改善箇所説明図

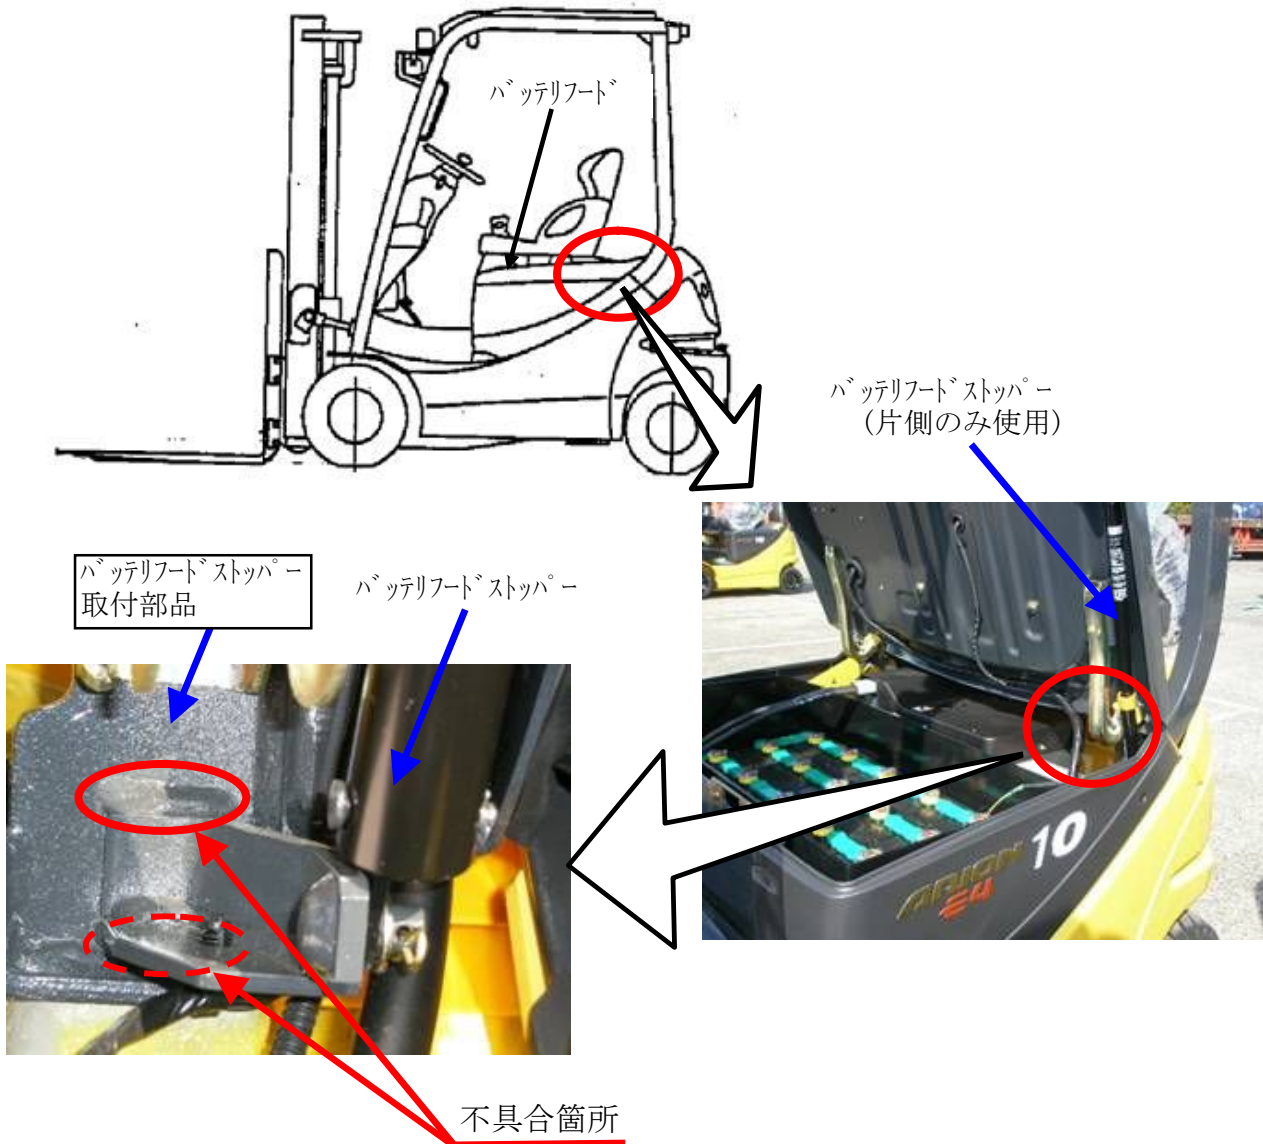
電気式フォークリフトにおいて、バッテリーフードストッパー取付金具の溶接が不適切なため、ストッパー使用時に当該溶接部が剥がれる場合がある。そのため、点検・整備時にバッテリーフードが落下し、怪我をするおそれがある。

改善措置の内容: 全車両、バッテリーフードストッパー取付金具を良品に交換する。

識別: バッテリーフードストッパー取付部品に白ペイントを塗布し識別する。
